改善箇所説明図

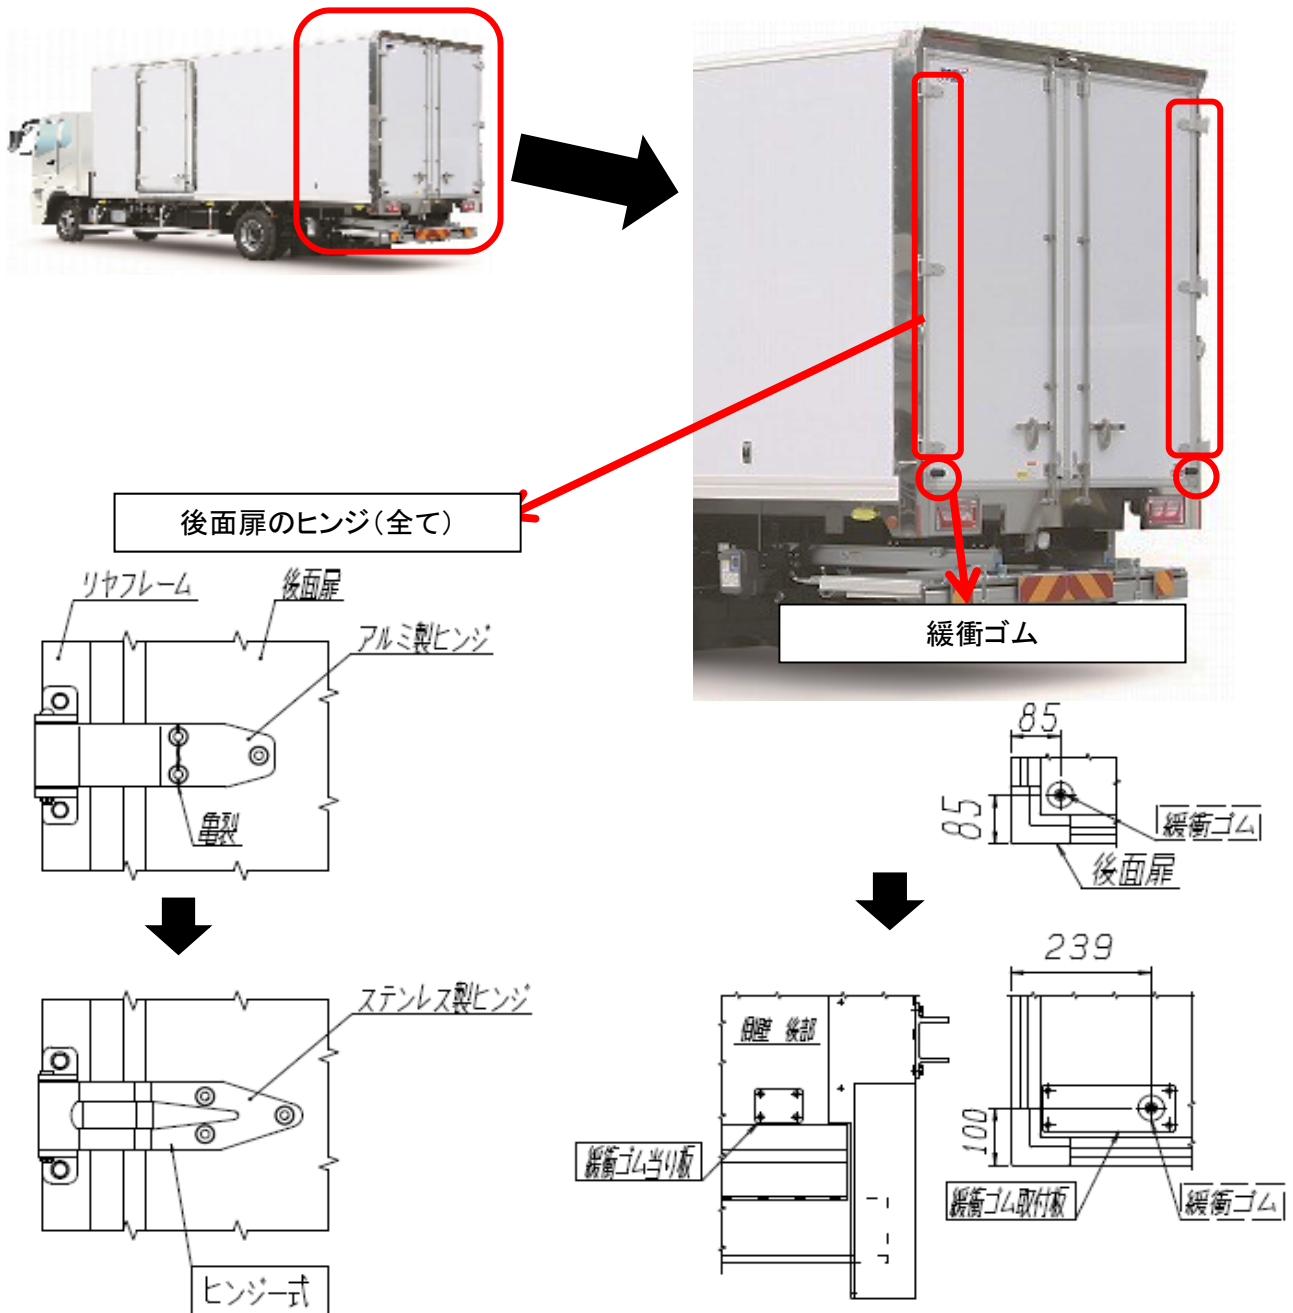
荷箱後面扉のアルミ製ヒンジの強度が不足しているため、後面扉の開放保持を繰り返し行くと、当該ヒンジに亀裂が生じることがある。そのため、最悪の場合、当該ヒンジが破断して、扉開放時に荷箱から後面扉が外れるおそれがある。

全車両、荷箱後面扉のヒンジ式を対策品に交換する。また、緩衝ゴム取付板及び当り板を追加し、緩衝ゴムの取付位置を変更する。

識別：リヤドアヒンジ外観にて容易に識別可能なため、識別は行わない。
